## **Bebauungsplan „Liegelind-Areal“**

Übersicht der Stellungnahmen der Öffentlichkeit und der Behörden und sonstigen Träger öffentlicher Belange

Beteiligung der Öffentlichkeit nach § 3 (1) BauGB und der Behörden nach § 4 (1) BauGB

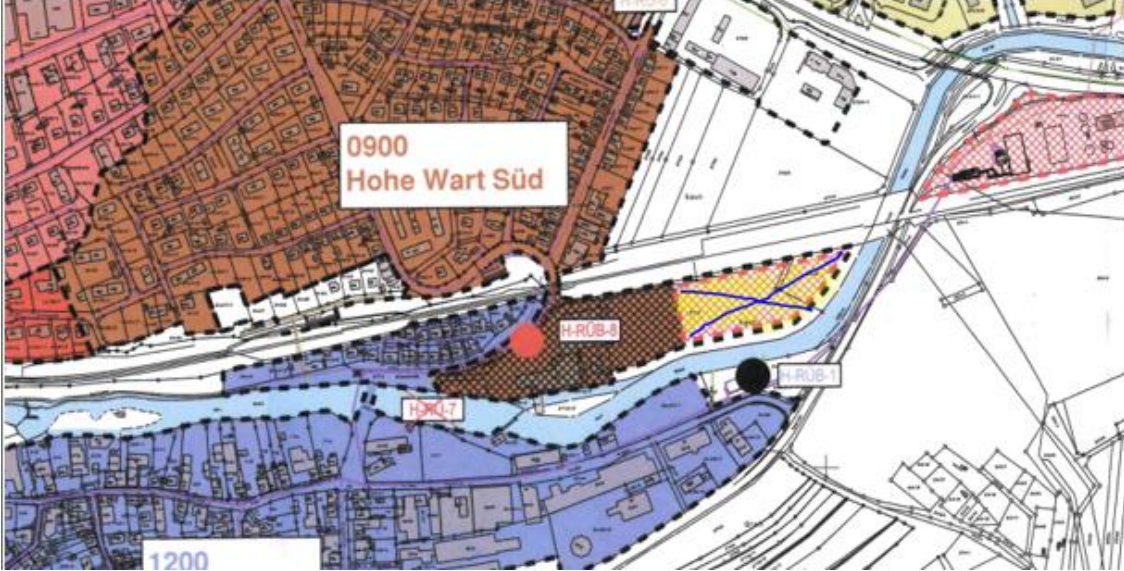
Nr	Behörde /TöB Stellungnahme vom	Art der Einwände / Bedenken und Hinweise / Empfehlungen	Beschlussvorschlag der Verwaltung bzw. Beschluss des Gemeinderates mit Beschlussergebnis
		<p>Bei plan- und beschreibungsgemäßer Ausführung des Vorhabens, unter Berücksichtigung der nachfolgenden Nebenbestimmungen und Hinweise, bestehen keine Bedenken.</p> <p>I. Bau, Umwelt und Gewerbeaufsicht (Ansprechpartner: Frau Kneer, Fachbereich 30, Tel.: 07321 321-1313)</p> <p>Oberflächengewässer / Hochwasserschutz</p> <p>Das geplante Baugebiet grenzt mit einer Länge von über 500 m an die Brenz, Gewässer I. Ordnung. Die Erhaltung des Gewässerrandstreifens von mindestens 5 m ist in den Planungen unzureichend dargestellt beziehungsweise wird nicht durchgängig von baulichen Anlagen freigehalten.</p> <p>Der Gewässerrandstreifen ist ein gesetzlich festgelegter, an ein oberirdisches Gewässer angrenzender Bereich, welcher der Erhaltung und Verbesserung der ökologischen Funktionen oberirdischer Gewässer, der Wasserspeicherung, der Sicherung des Wasserabflusses sowie der Verminderung von Stoffeinträgen aus diffusen Quellen dient. Ausgenommen sind Gewässer von wasserwirtschaftlich untergeordneter Bedeutung. Die Regelungen zum Gewässerrandstreifen finden sich in § 29 Wassergesetz Baden-Württemberg (WG) und § 38 Wasserhaushaltsgesetz (WHG). Die tatsächliche Böschungsoberkante der Brenz als Bemessungsgrundlage für den Gewässerrandstreifen entspricht nicht wie dargestellt den Flurstücksgrenzen. Dahingehend ist der Plan zu überarbeiten.</p>	<p>Der Gewässerrandstreifen von 5 m wird künftig ab der in die Planzeichnung aufgenommen Böschungsoberkante und nicht mehr ab der Flurstücksgrenze freigehalten. Im Bereich des Gewässerrandstreifens findet künftig weder eine Oberflächenbefestigung statt, noch ist eine Bebauung geplant. Eine Befestigung mittels Schotterasen wird künftig nicht mehr festgesetzt.</p>

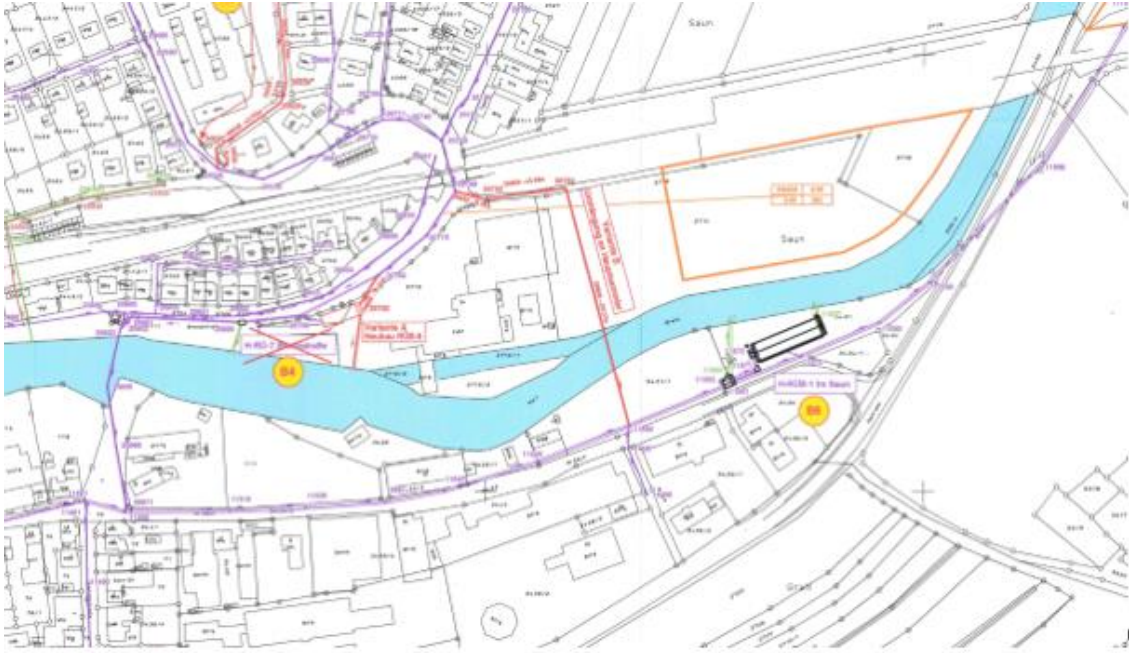
Nr	Behörde /TöB Stellungnahme vom	Art der Einwände / Bedenken und Hinweise / Empfehlungen	Beschlussvorschlag der Verwaltung bzw. Beschluss des Gemeinderates mit Beschlussergebnis
		<p>Hinweise: Die Fläche des Gewässerrandstreifens ist von sämtlichen baulichen Anlagen dauerhaft freizuhalten. Wege, Straßen und befestigte Flächen sind nicht genehmigungsfähig. Bäume, Sträucher und der natürliche Rasen sind im Uferbereich zu erhalten. Die Anlage von Schotterrasen widerspricht der Erhaltung des natürlichen Bodens und der Vegetation. Die Uferbereiche sind mit standorttypischen, arten- und blütenreichen Hochstauden zu gestalten.</p> <p>Niederschlagswasser Eine Einleitung unverschmutzter Niederschlagswässer in die Brenz ist nicht im Entwässerungskonzept enthalten. Gemäß § 55 Abs. 2 Wasserhaushaltsgesetz (WHG) soll Niederschlagswasser ortsnah versickert, verrieselt oder direkt oder über eine Kanalisation ohne Vermischung mit Schmutzwasser in ein Gewässer eingeleitet werden.</p> <p>Hinweis: Die Einleitung von unverschmutztem Niederschlagswasser bedarf je nach angeschlossener Fläche einer Genehmigung durch die untere Wasserbehörde.</p>	<p>Kenntnisnahme und Beachtung</p> <p>Eine Einleitung von Niederschlagswasser in die Brenz wird geprüft. Möglichkeiten bestehen über einen Einleitungsschacht westlich des Plangebietes, westlich der Brenzbrücke sowie östlich des Plangebietes.</p>
